**Opposition au projet de construction d'une nouvelle station de communication mobile pour le compte de Swisscom mis à l'enquête le 27 février 2024 (No CAMAC 224686)**

**Enquête publique du 27.2.2024 au 28.3.2024**

#### **4.6 L'emplacement « technique »**

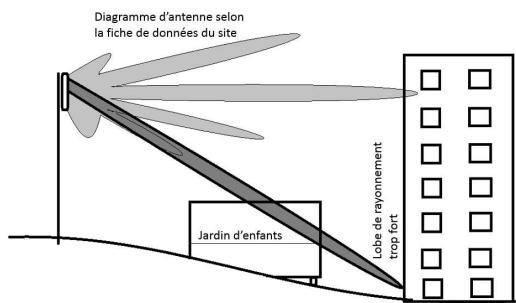
L'emplacement et les dimensions du **box technique** ne sont pas indiqués clairement. Les données de "Vue nord 1 : 200" ne correspondent pas à "Situation 1 : 500". De plus, les documents ne permettent pas de déterminer si la limite de construction par rapport au trottoir/à la route est respectée.

#### **4.9 Failles dans les diagrammes d'antennes**

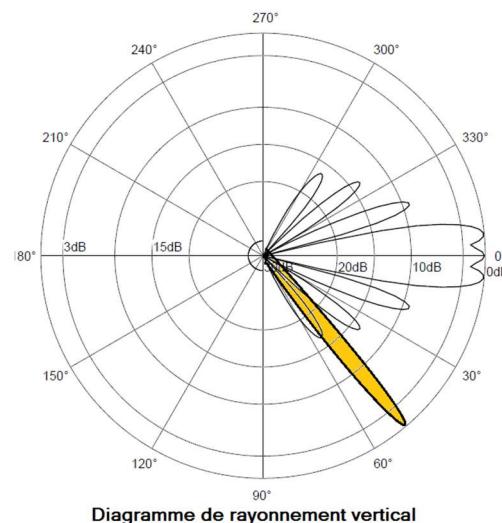
Dans son jugement du 15 janvier 2021, le tribunal administratif du canton de Zurich a trouvé une faille possible pour les opérateurs mobiles. Ils demandent à la municipalité d'approuver une certaine puissance d'émission en rapport avec un diagramme d'antenne. Le diagramme d'antenne décrit de manière simplifiée comment l'antenne émet le rayonnement. Jusqu'à présent, les opérateurs ne pouvaient pas modifier leur diagramme d'antenne, sa forme était déterminée par la construction. Ils ne pouvaient qu'agrandir ou réduire le diagramme, mais celui-ci conservait toujours sa forme extérieure.

Désormais, les **antennes adaptatives** peuvent **modifier elles-mêmes la forme** de leur diagramme d'antenne. Dans la fiche technique du site, le diagramme de l'antenne indique à tort un rayonnement plus faible vers le bas, alors que l'antenne pourrait également former un faisceau fort vers le bas. Le schéma suivant montre un diagramme d'antenne habituel dans les demandes de planification et un lobe de rayonnement dessiné ultérieurement (jaune), que l'antenne peut effectivement rayonner. Comparez également les explications de la page 10 du document "Explications concernant les antennes adaptatives et leur évaluation selon l'ORNI", publié par l'OFEV le 23 février 2021 (voir lien annexé).

**Le Tribunal administratif de Zurich se demande à juste titre si les riverains de l'antenne sont suffisamment protégés.** En effet, les modifications du diagramme d'antenne ne sont pas apparentes, ni lors de la mesure de réception, ni lors de l'inspection en cours de fonctionnement.
